改善箇所説明図

基準不適合発生箇所

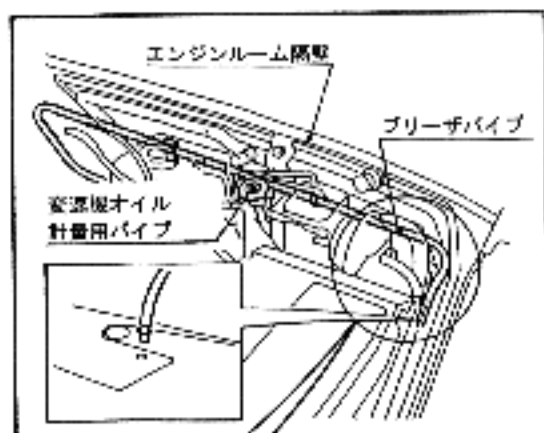
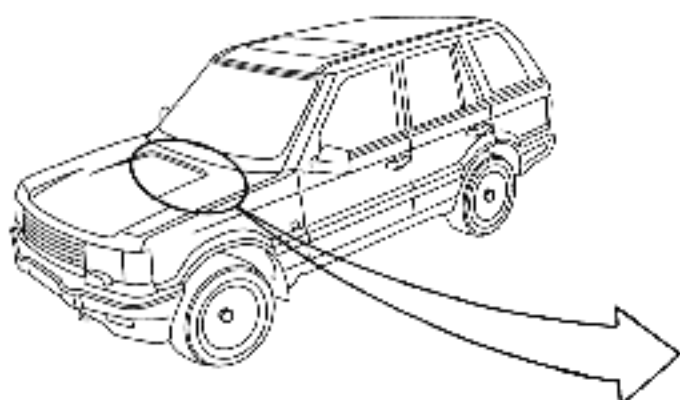
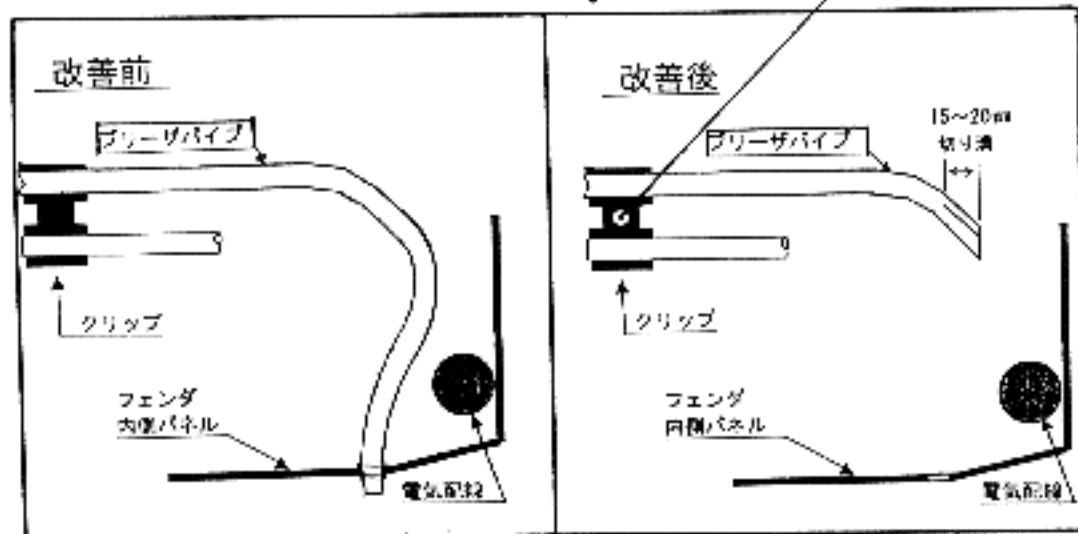
動力伝達装置の自動変速機において、自動変速機内部の圧力を調整するブリーザパイプの先端の形状が不適切なため、そのまゝの状態で使用を続けると、当該パイプの先端に付着した雨水等の水滴が凍結して詰まり、自動変速機内部の圧力が上昇した際に自動変速機のオイル計量用パイプからオイルが漏れ、最悪の場合、火災に至るおそれがある。

識別：クリップ頭部に黄ペイント塗布

全車両、当該ブリーザパイプの先端部を修正する。
